Name: T-Rex 600 Longer Tail Boom

Rev: 1.0

Date: 01.12.08

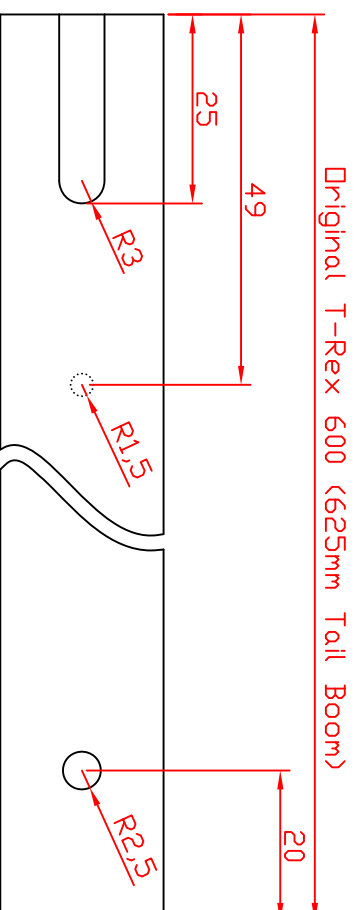
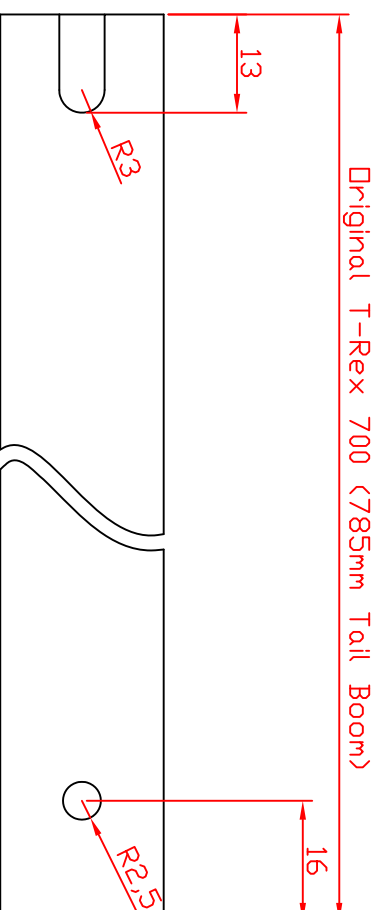
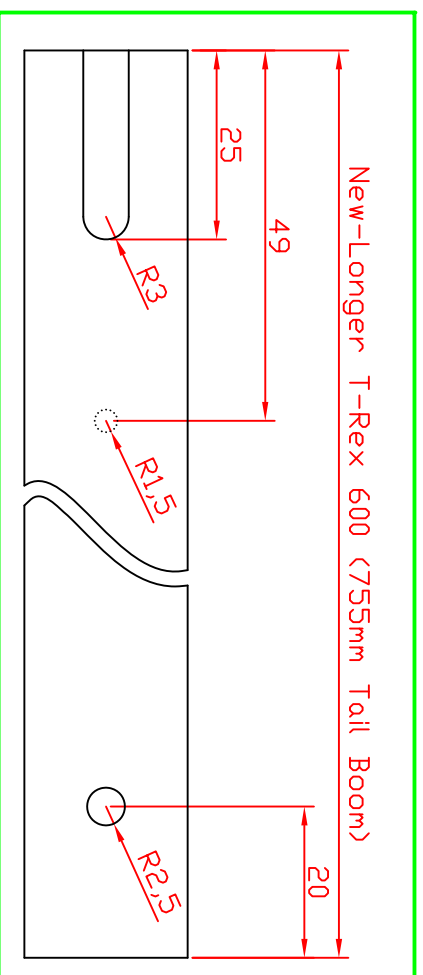
Das neue Heckrohr sollte nun so aussehen.  
Die Länge der Heckanlenkung (Tail rudder control rod) muss noch auf ca. 690mm angepasst werden.
